改善箇所説明図

<②コントロールケーブル破損>

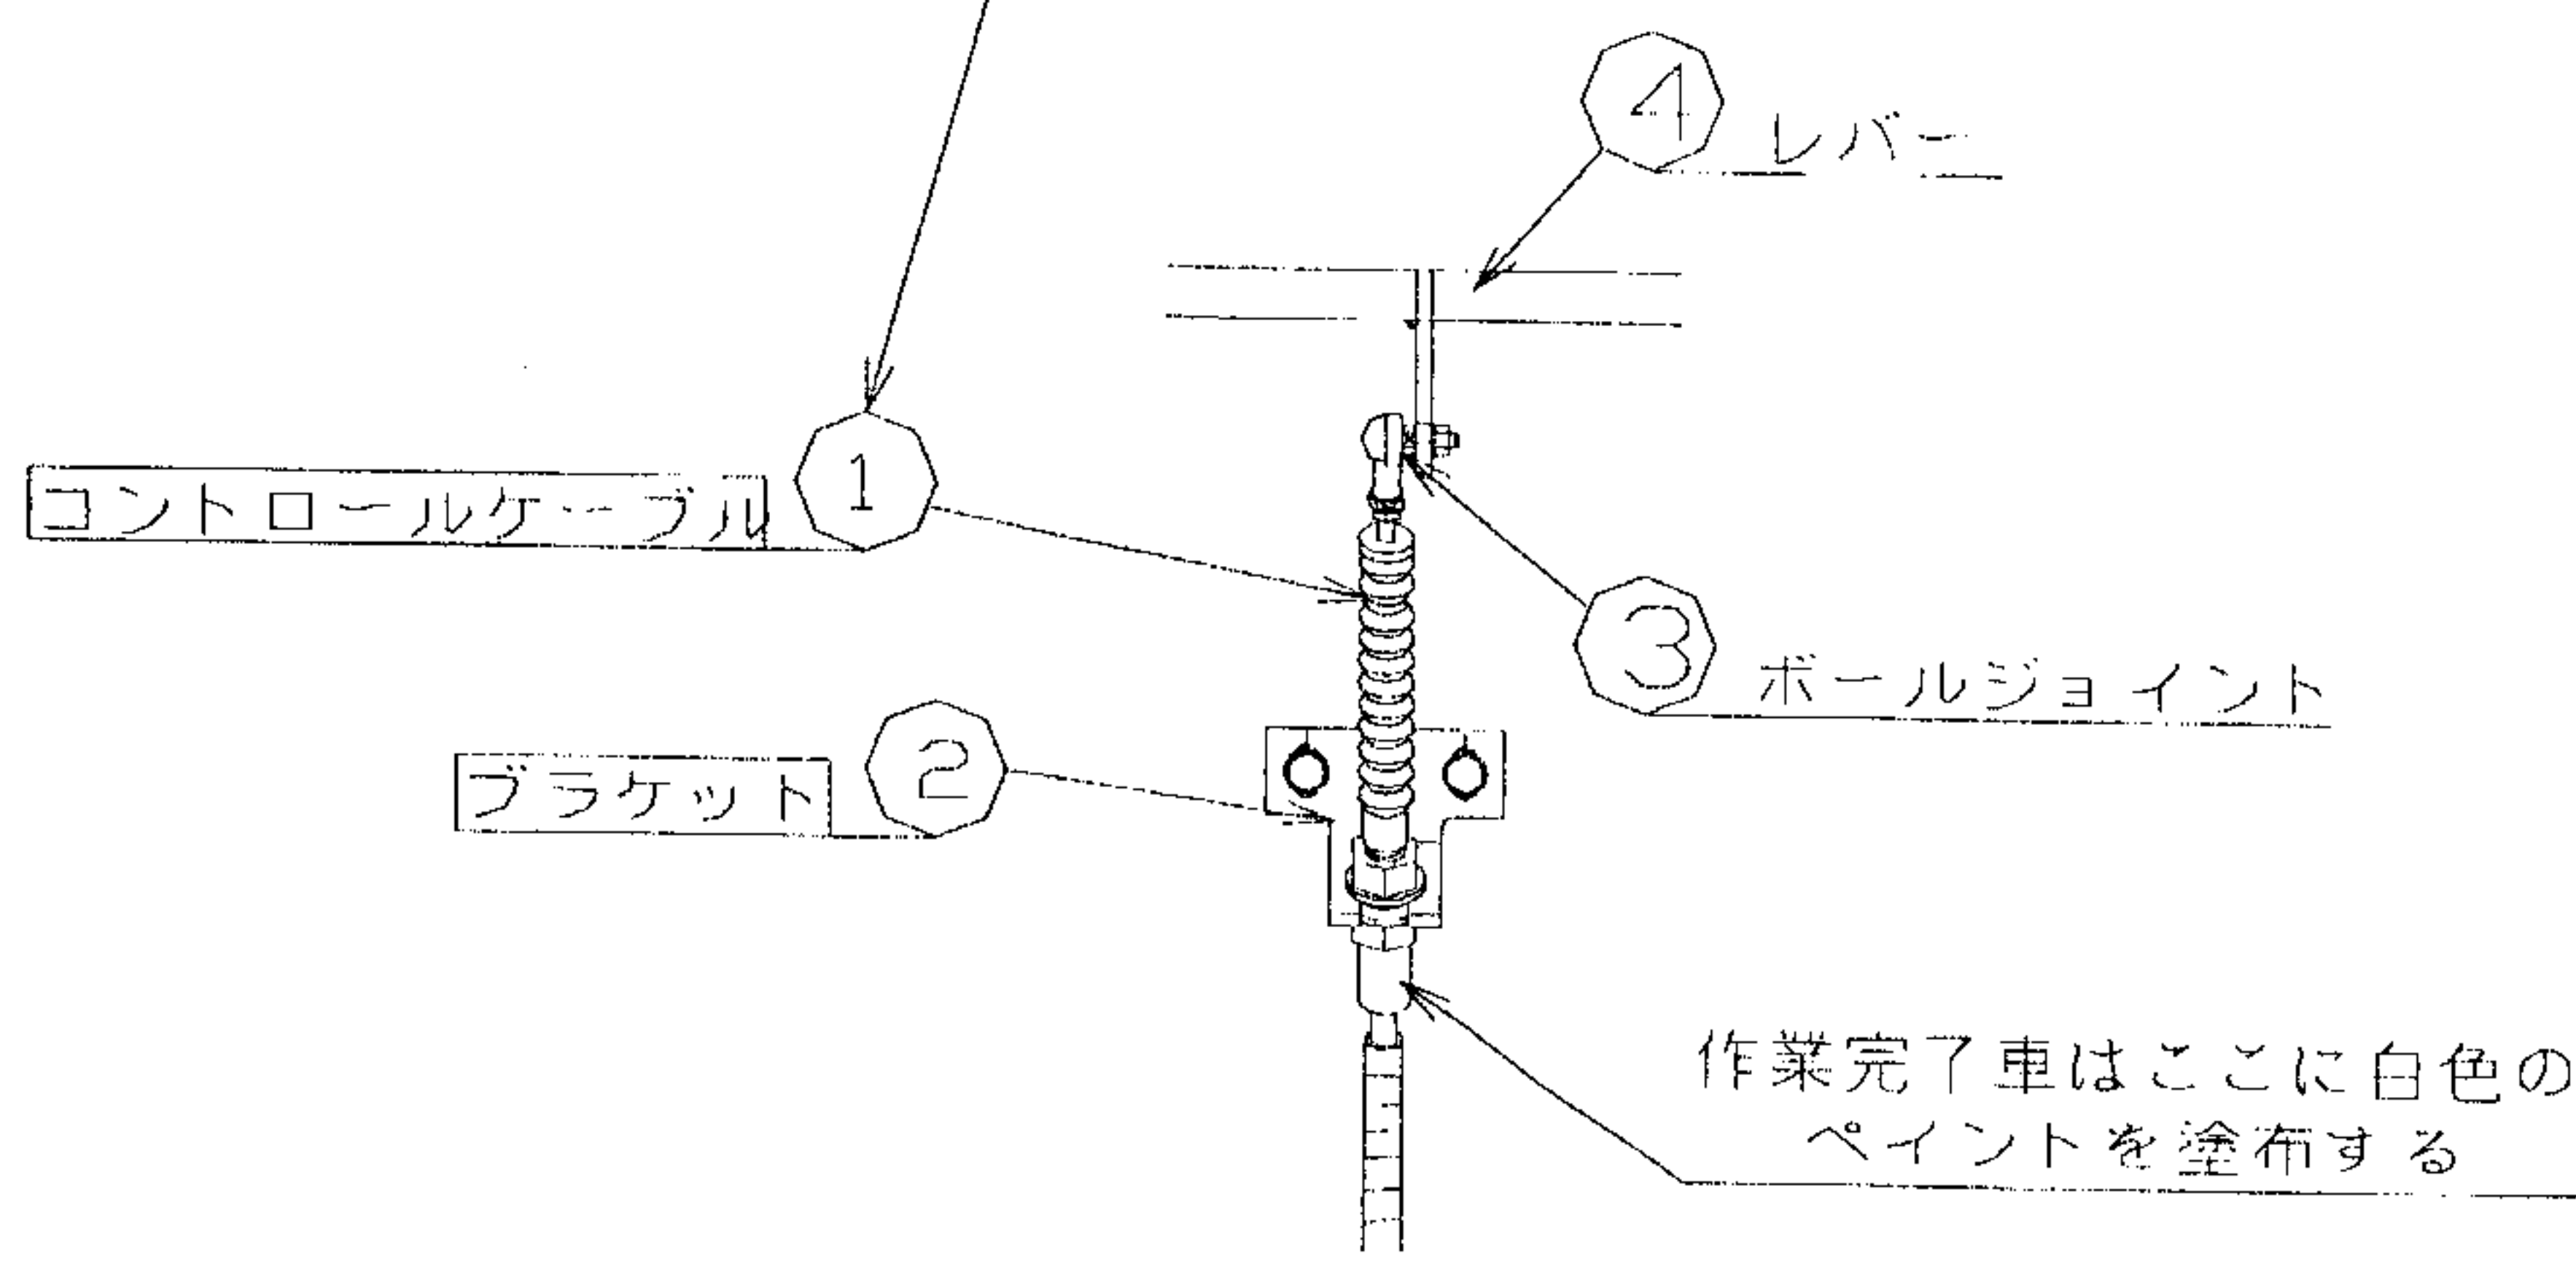
基準不適合発生箇所

前後進の操作用レバーのコントロールケーブルの取り回しが不適切なため、右左折時に当該ケーブルが油圧ホースと干渉するものがある。そのため、そのまま使用を続けると、当該ケーブルのかしめ部が破損し、操作用レバーを操作しても、後進走行ができなくなるおそれがある。

改善内容

全車両、コントロールケーブルの取付ブラケットを対策品に交換し、新品のコントロールケーブルを取り回しを変更して取り付ける。
